ГОСТ 27834—95

ЗАМКИ ПРИВАРНЫЕ ДЛЯ БУРИЛЬНЫХ ТРУБ

ТЕХНИЧЕСКИЕ УСЛОВИЯ

Изменение № 1 ГОСТ 27834—95 Замки приварные для бурильных труб. Технические условия

Рисунок 2

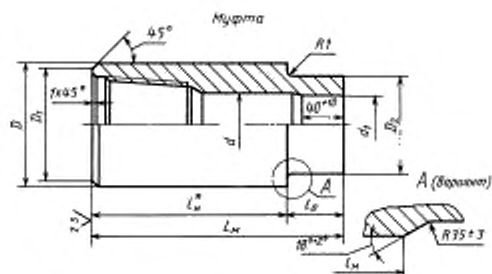
рисунок 2. Заменить обозначение: «R1,5max» на «R1,5_{-0,7}»;

рисунок 2. Заменить обозначение: « $R_{1,5max}$ » на « $R_{1,5-0,7}$ »;

Рисунок 5

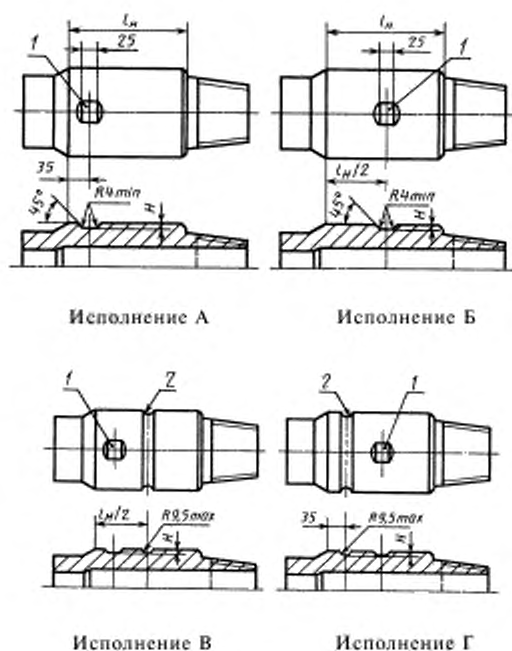
Пункт 4.16. Рисунок 5:

- исполнение А. Заменить значение размера: «35» на «40*»;

- исполнение Г. Значение размера «35» дополнить знаком сноски *;

* При выполнении поверхностного твердосплавного упрочнения должно быть увеличено на ширину наплавленного слоя»;

поясняющие данные. Заменить слова: «для группы прочности А» на «для группы прочности Л».

Пункт 4.16. Рисунок 5:

- исполнение А. Заменить значение размера: «35» на «40*»;

- исполнение Г. Значение размера «35» дополнить знаком сноски *;

* При выполнении поверхностного твердосплавного упрочнения должно быть увеличено на ширину наплавленного слоя»;

поясняющие данные. Заменить слова: «для группы прочности А» на «для группы прочности Л».
